PROGETTO DI FATTIBILITÀ TECNICA ECONOMICA

PT 2025-75C Realizzazione di nuova rotatoria a raso tra Via della Formica e Via Consani

32_PFTE_OTM_01 RELAZIONE DI OTTEMPERANZA

Figura 4 Stralcio elaborato – Sottoservizio: E - Distribuzione indicato con colorazione gialla e verde acquamarina

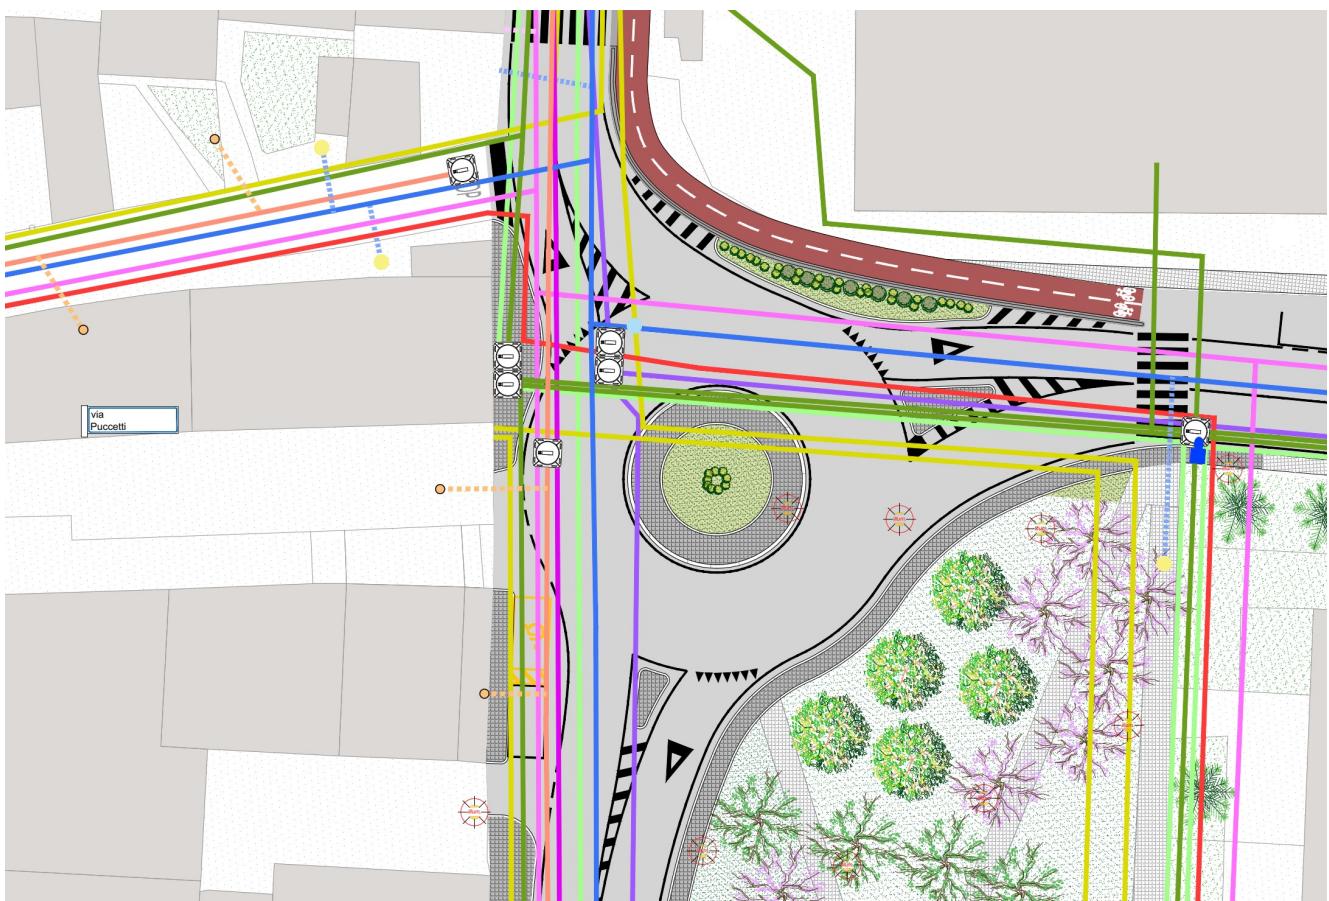
Il parere risulta favorevole a condizione che la fase di esecuzione dei lavori si tenga conto della presenza delle linee che, per completezza, si possono leggere nel documento sotto riportato.

Con riferimento alla vostra richiesta, vi comunichiamo che nell'area da voi indicata sono presenti nostri impianti: a tale riguardo vi allegiamo una planimetria di massima.

E' pertanto necessario che sia da voi adottata la massima prudenza in ogni fase dei lavori, in particolare nell'accertamento dell'esatta posizione degli impianti e, in particolare, dei cavi o altri servizi nel sottosuolo.

Si riporta nell'elaborato grafico 020_PFTE_INT_01_Planimetria interferenze, di cui si allega uno stralcio, l'ipotesi di tracciato indicato nel suo parere da E-distribuzione. La scrivente fa presente che le lavorazioni da effettuarsi sull'attuale viabilità sono superficiali rispetto alle profondità a cui si trovano gli estradossi dei conduttori. Si riporta di seguito uno stralcio

della planimetria con indicazione delle interferenze “20_PFTE-INT-01_Planimetria interferenze”

Ad ogni modo, durante la fase costruttiva e quindi di esecuzione dell'opera stessa, sarà cura e dovere dell'impresa aggiudicataria dei lavori di contattare preventivamente E-distribuzione al fine di far convocare un incontro sul posto con una loro squadra operativa che sia realmente in grado di indicare l'effettivo tracciato dei cavidotti interrati sia dal punto di vista planimetrico che altimetrico (profondità al di sotto del piano campagna).
